品番	TL385CG #N11	品名	台付シングル13 (シャワ・ゴム栓) (洗面) (JIS)	1 / 3
----	--------------	----	----------------------------------	-------

金具補修品互換性情報	製品の前期型品・後期型品によってキャップの外し方が異なりますので、キャップの形状を確認してキャップを取り外してください。	2-A1-0067
-------------------	--------------------------------------------------------------	-----------

件名	キャップ補修時の注意情報
対象製品	TL385CG TL385CGZ TL385CGF TL385CGFZ TL385CG1F TL385CG1FZ TL385CF TL385CFZ TL396-1 TL396-1Z TL396EN TL396ENZ TL396N TL396NZ TL396T TL396TZ TL492-1S TL492-1SZ TL492S TL492SZ TLW46-1R TLW46-1RZ TLNW46 TLNW46Z

前期・後期型製品識別方法

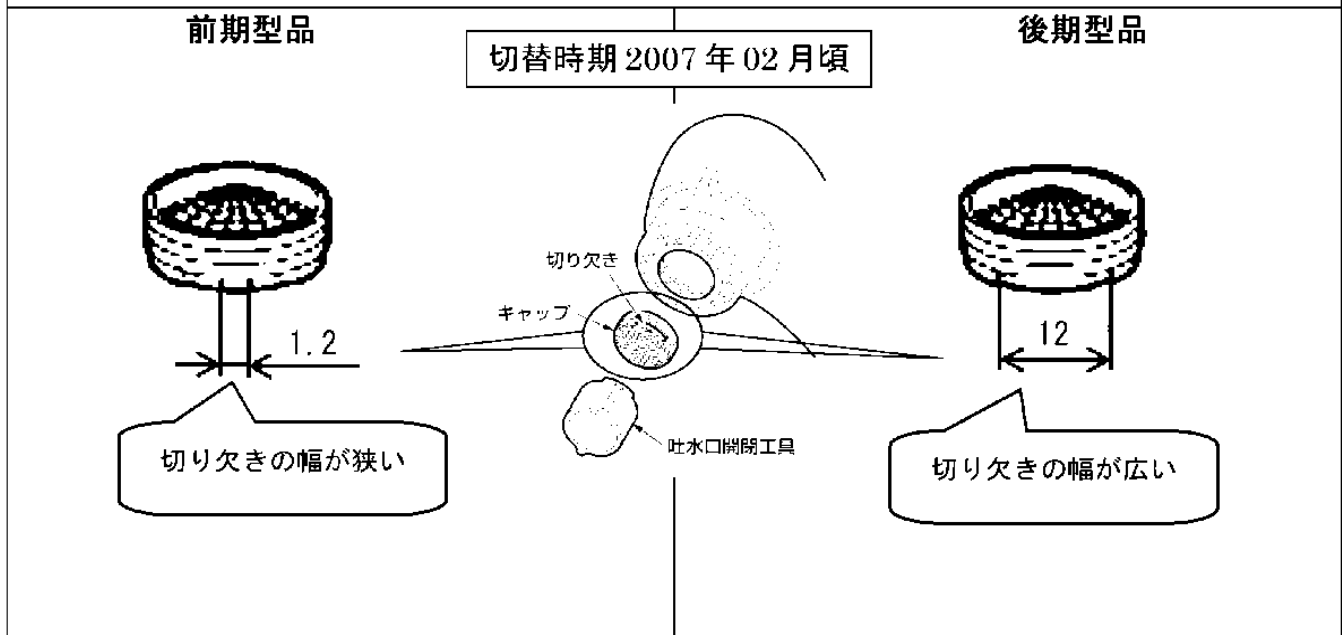
キャップの外し方

前期型品	後期型品
ドライバーで取外してください。	開閉工具【TH85147】で取外してください。

注意 前期型品と後期型品は取外し方が異なりますので必ず切り欠き幅をご確認ください。前期型にはTH85147は使用できません。
